新竹縣政府工程查核代表照片表

拍攝日期：113.05.16

工程名稱：新竹縣北埔鄉五指山整體道路品質改善工程

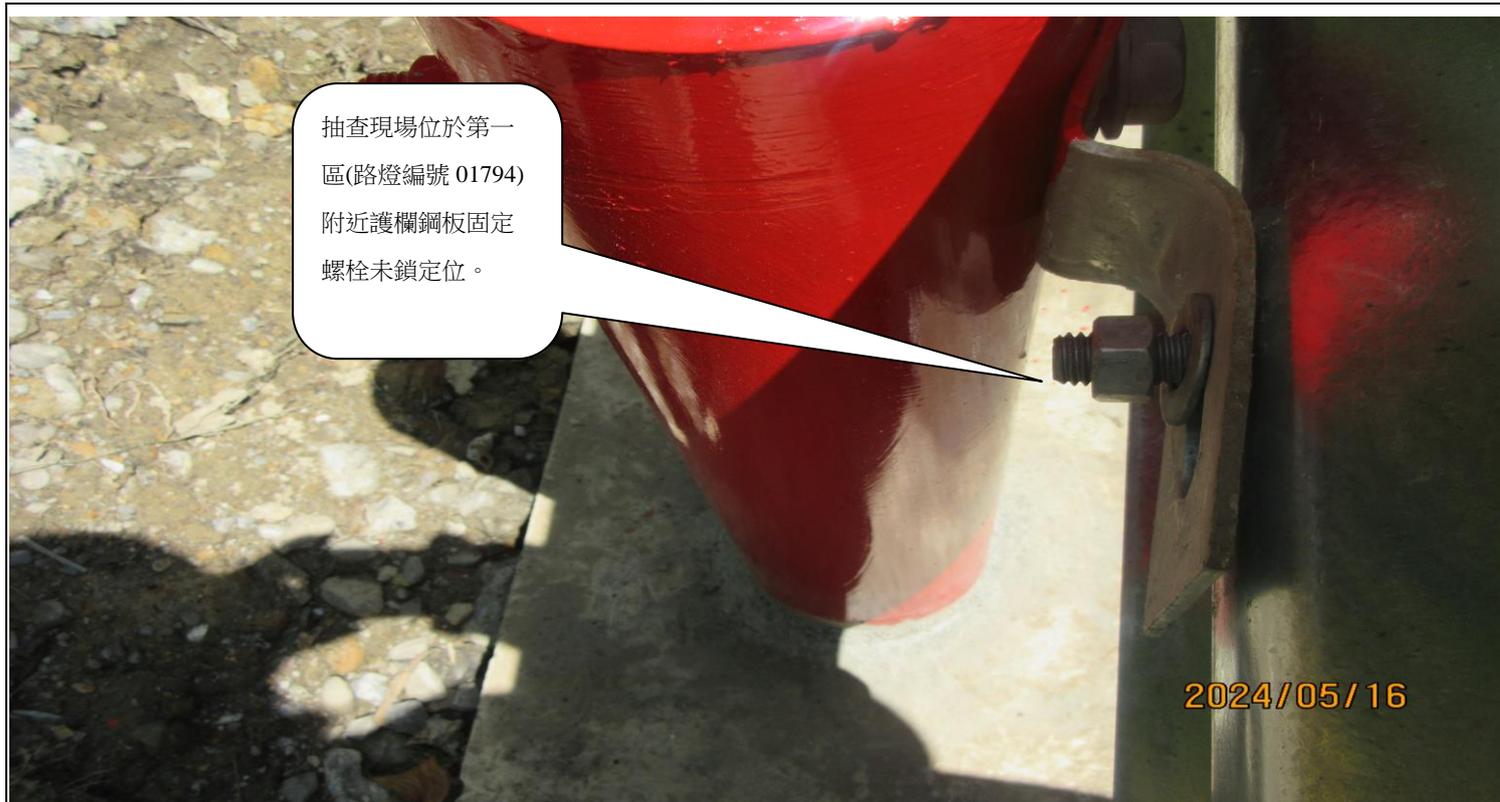
抽查完成之護欄混凝土基座，每 20 公尺應完成之伸縮縫，未確實徹底執行。

抽查完成之護欄混凝土基座，每 20 公尺應完成之伸縮縫，未確實徹底執行。

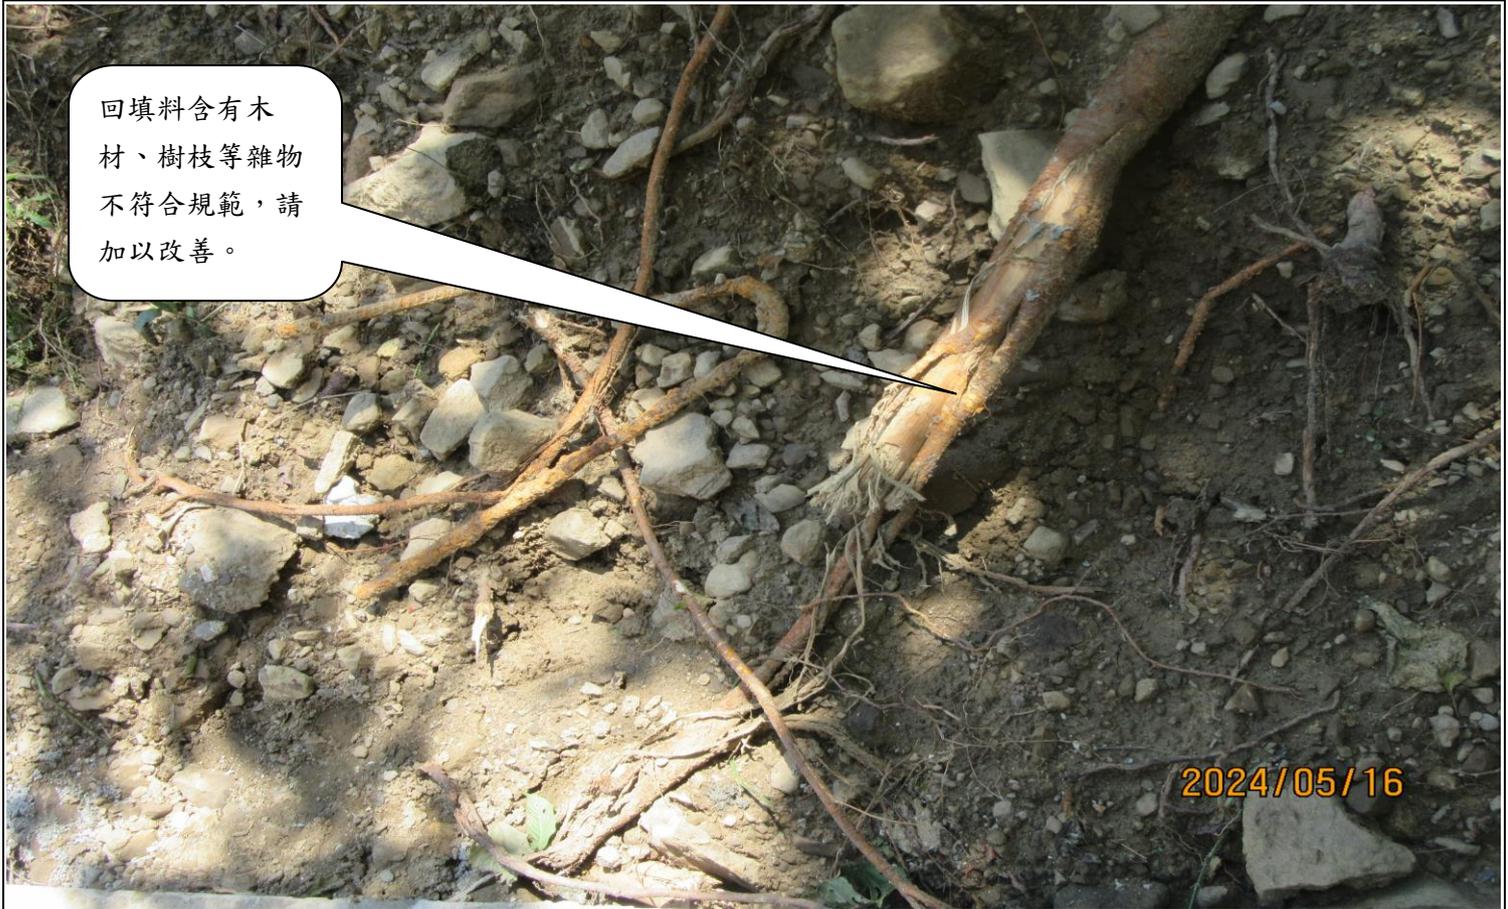
施工打除之石塊及瀝青棄置於下邊坡未清理且未運離工地

施工打除之石塊及瀝青棄置於下邊坡未清理且未運離工地。
